NUOVA LINEA AV/AC VENEZIA - TRIESTE
TRATTA RONCHI DEI LEGIONARI-TRIESTE

DOCUMENTO DI RISPOSTA ALLE RICHIESTE DEL MATTM
COMMISSIONE TECNICA VIA - VAS (prot. CTVA-2012-0003680 del 16/10/2012)

ALLEGATO ALLA RISPOSTA DEL QUESITO 29

Figura 1 - Schema d'intervento 1.

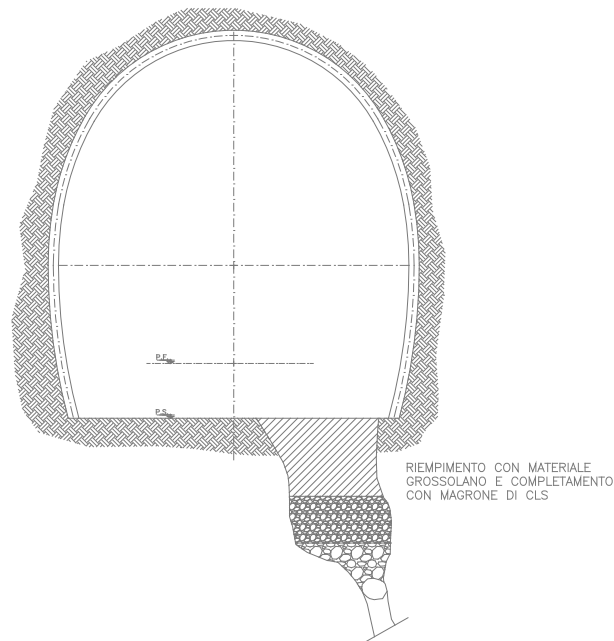
- b) *verificare le possibili modifiche e alterazioni del regime idrodinamico superficiale e sotterraneo e sull'evoluzione dei processi carsici superficiali conseguente agli scavi delle gallerie in un ambiente molto carsificato, e, in modo particolare, alle modalità d'intervento previste per il superamento delle criticità geotecniche e geomorfologiche rappresentate dall'intercettazione di cavità carsiche verticali e complesse (grotte, pozzi, gallerie, cavità con riempimento di materiale detritico), descritte nella Relazione tecnica delle opere in sotterranee;*

1. Cavità vuota, di modeste dimensioni, interessante la zona di piedritto ed una porzione di arco-rovescio: la cavità tende a restringersi verso il basso.

Modalità di intervento: riempimento con materiale grossolano di pezzatura variabile e completamento con magrone di calcestruzzo (fig. 1). Superamento con posa di centine e spritz-beton.
